**Projeto de Integração do Rio São Francisco com Bacias
Hidrográficas do Nordeste Setentrional**

Projeto Executivo do Lote C - Eixo Leste

NOTA TÉCNICA

VERIFICAÇÃO DAS COTAS DO LEVANTAMENTO TOPOGRÁFICO DE TRECHOS DO CANAL E DAS BARRAGENS MANDANTES, SALGUEIRO E MUQUÉM

Entrada do canal na barragem Mandantes

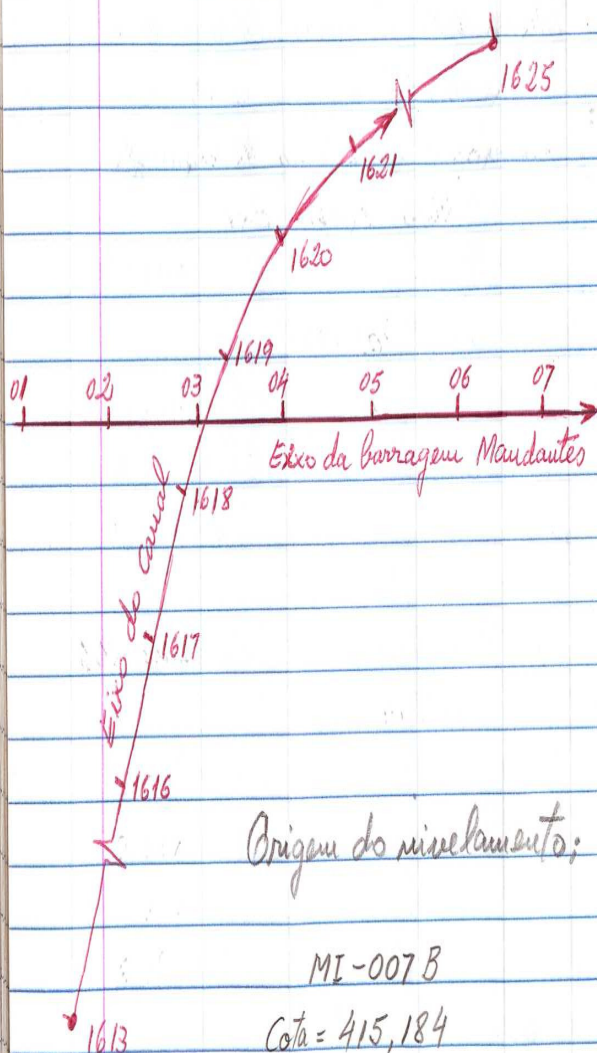
Estaca	Ré	Plano de Referência	Vante	Cota	Obs.
Nivelamento das estacas do eixo do canal, próximas ao eixo da barragem Mandantes, conforme croqui na página da esquerda.					
Nível SOKKIA C-31					
E. 03				401,598	
1/1/1	2180	403,778			
E. 1616	403,560	-0,504	0722	403,056	
E. 1617	402,949	-0,489	1318	402,460	
E. 1618	402,375	-0,490	1823	401,885	
E. 03				401,598	
1/1/1	0415	402,013			
E. 1619	401,389	-0,490	1114	400,899	
E. 1620	399,874	-0,493	2632	399,381	
E. 1620+400			3258	398,755	Riacho
E. 1621	400,280	-0,490	2223	399,790	
	↑ Cotas CONCREMAT	↑ Diferenças			
Diferença média: -493 mm

MARCO V-25 (CHESF)

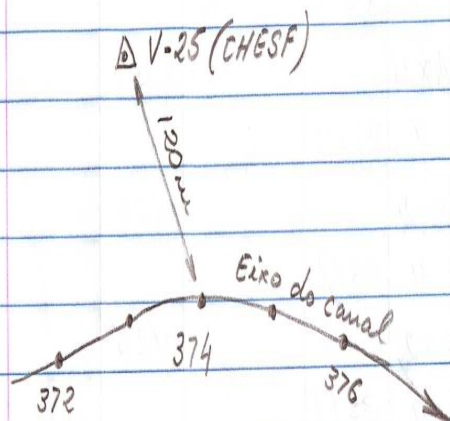
Diferença encontrada: $372,8 \neq 372,4 = +0,4m$

BARRAGEM MANDANTES

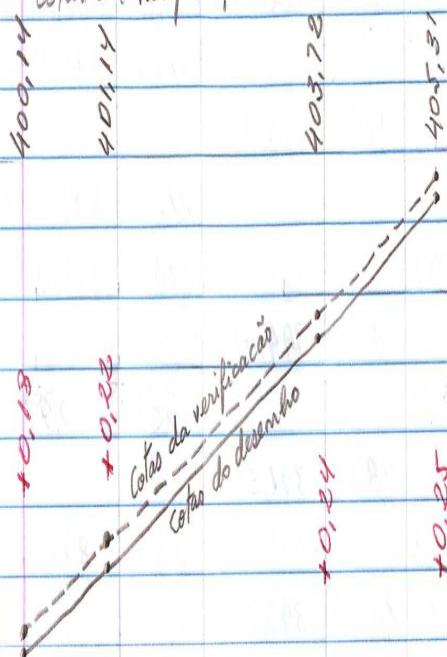
Na estaca 85 a diferença da cota do desenho para cota desta verificação foi de +0,25m que iniciou na estaca 16 e aumentou gradualmente.
